日本原燃株式会社	
資料番号	濃縮個別 13 R3
提出年月日	令和3年4月15日

加工施設の閉じ込めの機能に係る補足説明資料

本資料は、【濃縮個別 13 R2】の改訂版（R3）である。改訂内容は以下のとおり。

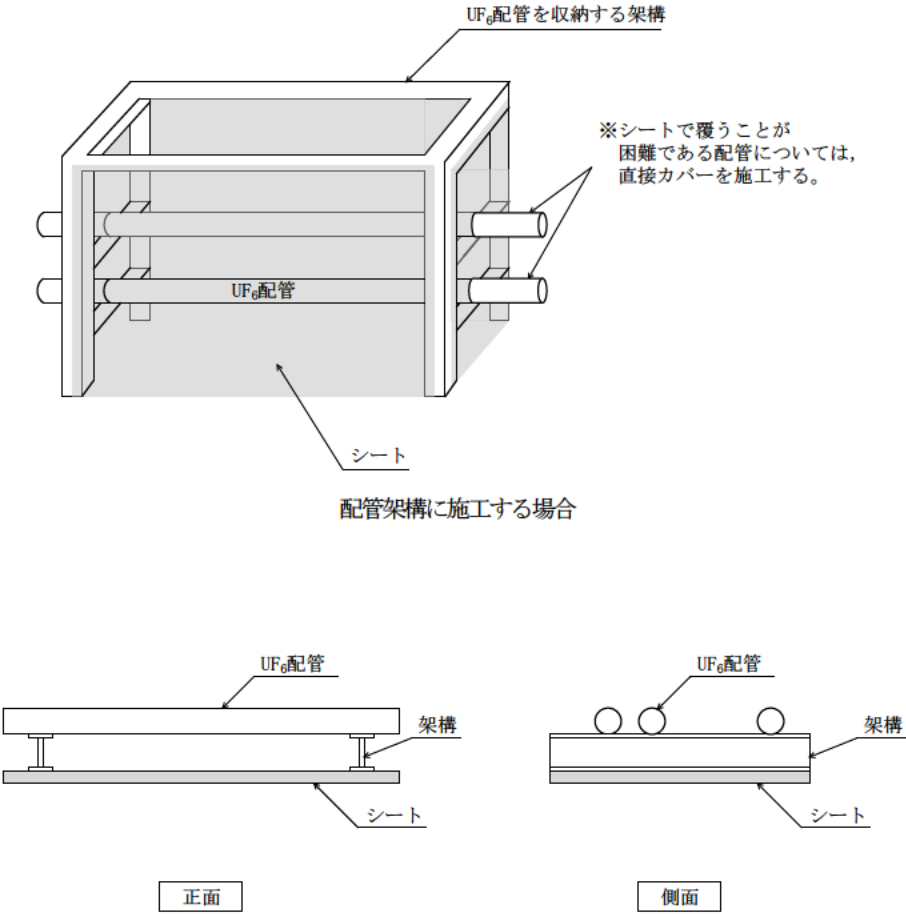
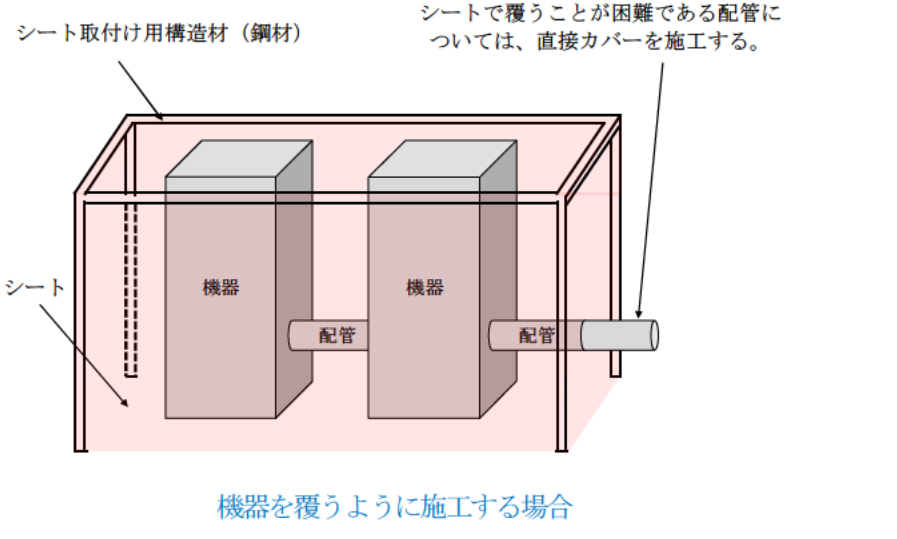
設工認申請書	補足説明	備考
<p>4. 漏えい拡大防止及び影響軽減</p> <p>・UF₆を取り扱う配管等は、保温材等により覆われていない部分からUF₆が直に漏えいしないよう、カバー又はシートを施工し、UF₆の漏えい時に、従事者がUF₆及びHFに直接暴露されることを防止する設計とする。概要を図1に示す。(注3)</p> <p>・地震の発生を検知して警報を発し、速やかに従事者が退避することができるように警報装置を設ける設計とする。</p> <div data-bbox="498 1396 914 1743" style="text-align: center;"> <p>配管に直接施工する場合</p> </div>	<p>(注3) 漏えい拡大防止及び影響軽減</p> <p>UF₆を取り扱う配管等は、保温材等により被われていない部分からUF₆が直に漏えいしないよう、カバー又はシートを施工し、UF₆の漏えい時に従事者がUF₆及びHFに直接暴露されることを防止する設計とする。</p> <p>今回の申請においては、カスケード設備の主要配管及びUF₆処理設備の主要配管並びに2号圧力調整槽を対象にカバー又はシートの施工を行う。</p> <p>密集した配管等については、直接カバーを施工することが困難であることから配管等を設置するエリアをシートで覆いまとめて囲う設計とする。シートで覆われない部分については、保温材と同様に配管等に直接カバーを施工する設計とする。</p> <p>シートの施工においては、既存の配管架構又はシート取付け用構造材を用いてシートを施工する設計とする。</p> <p>また、カバー又はシートはUF₆及びHFに対して耐食性を有する材料（カバー：アルミニウム（耐食性を有する不燃性材料）、シート：ポリオレフィン系エラストマーシート（耐食性を有する難燃性材料））を使用する設計とする。</p> <p>なお、シートの取付け用構造材（鋼材）は軽量であるため、地震により倒れ、UF₆を内包する機器に接触したとしても、UF₆を内包する機器は十分な肉厚等を有しており、損傷、貫通して閉じ込め機能を損なうことはない。概要を図1に示す。</p>

設工認申請書	補足説明	備考
 <p>UF配管を収納する架構</p> <p>UF配管</p> <p>シート</p> <p>配管架構に施工する場合</p> <p>※シートで覆うことが困難である配管については、直接カバーを施工する。</p> <p>正面</p> <p>側面</p> <p>配管架構に施工する場合（上部配管）</p> <p>図1 UF₆の直接暴露の防止に関する概要図</p>	 <p>シート取付け用構造材（鋼材）</p> <p>シートで覆うことが困難である配管については、直接カバーを施工する。</p> <p>シート</p> <p>機器</p> <p>配管</p> <p>機器を覆うように施工する場合</p>	<p>備考</p> <ul style="list-style-type: none"> シート取付け用構造材を用いて機器を覆うように施工する場合の概要図を追加する。

設工認申請書	補足説明	備考
 <p>図1 UF₆の直接暴露の防止に関する概要図</p>	 <p>機器を覆うように施工する場合</p>	<ul style="list-style-type: none"> シート取付け用構造材を用いて機器を覆うように施工する場合の概要図を追加する。

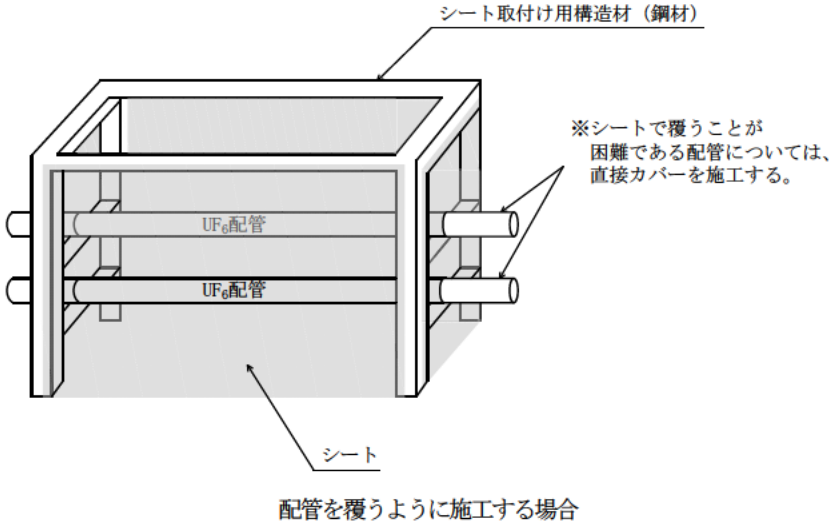
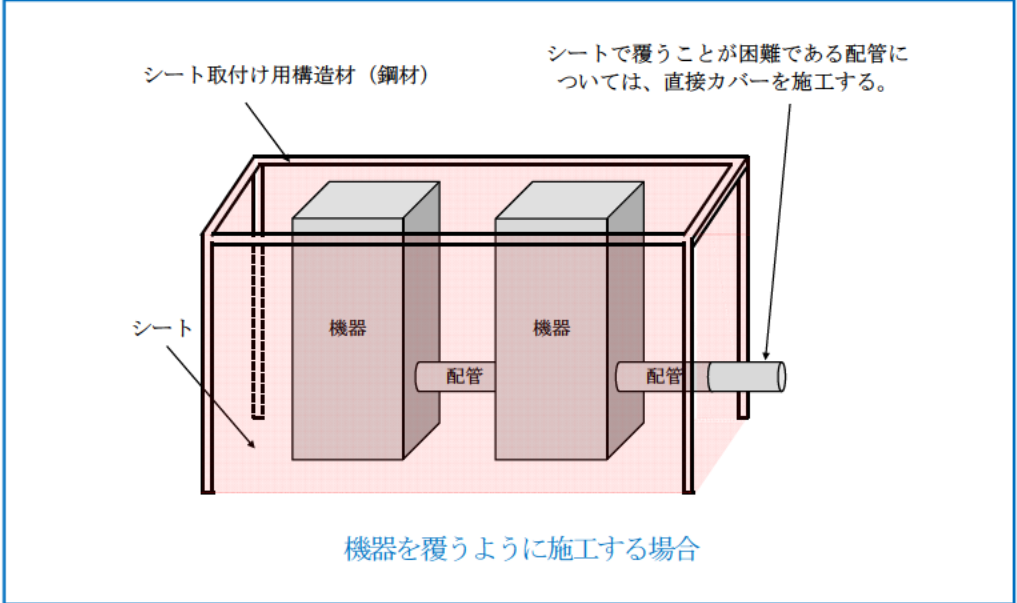
設工認申請書	補足説明	備考
<p>(3) 遠心分離機は、回転体が破損しても外筒（ケーシング）の真空気密性能が十分に保たれるように、破壊試験等により裏付けられた強度設計を行う。</p> <p>回転体が破損してケーシングに衝突しても真空気密性能を確保できるように、ケーシング肉厚を破壊評価試験により確認した最低肉厚以上を確保し、遠心分離機内の UF₆ をケーシング内に閉じ込める設計とし、遠心分離機の回転数が破壊評価試験により確認された回転数以下となるように、高周波電源設備の高周波インバータ装置に周波数を制限する遠心機過回転防止機能を設ける。(注3)</p> <p>4. 漏えい拡大防止及び影響軽減</p> <p>・UF₆ を取り扱う配管等は、保温材等により覆われていない部分から UF₆ が直に漏えいしないよう、カバー又はシートを施工し、UF₆ の漏えい時に、従事者が UF₆ 及び HF に直接暴露されることを防止する設計とする。概要を図1に示す。(注3)</p> <p>・地震の発生を検知して警報を発し、速やかに従事者が退避することができるように警報装置を設ける設計とする。</p> <div data-bbox="498 1465 914 1816" data-label="Image"> </div>	<p>ある。</p> <p>(注3) 左記の記載については、上記に移動する。</p> <p>(注3) 漏えい拡大防止及び影響軽減</p> <p>UF₆ を取り扱う配管等は、保温材等により被われていない部分から UF₆ が直に漏えいしないよう、カバー又はシートを施工し、UF₆ の漏えい時に従事者が UF₆ 及び HF に直接暴露されることを防止する設計とする。</p> <p>今回の申請においては、カスケード設備の遠心分離機及び主要配管を対象にカバー又はシートの施工を行う。</p> <p>密集した配管等については、直接カバーを施工することが困難であることから配管等を設置するエリアをシートで覆いまとめて囲う設計とする。シートで覆われない部分については、保温材と同様に配管等に直接カバーを施工する設計とする。</p> <p>シートの施工においては、シート取付け用構造材を用いてシートを施工する設計とする。</p> <p>また、カバー又はシートは UF₆ 及び HF に対して耐食性を有する材料（カバー：アルミニウム（耐食性を有する不燃性材料）、シート：ポリオレフィン系エラストマーシート（耐食性を有する難燃性材料））を使用する設計とする。</p> <p>なお、シートの取付け用構造材（鋼材）は軽量であるため、地震により倒れ、UF₆ を内包する機器に接触したとしても、UF₆ を内包する機器は十分な肉厚等を有しており、損傷、貫通して閉じ込め機能を損なうことはない。概要を図1に示す。</p>
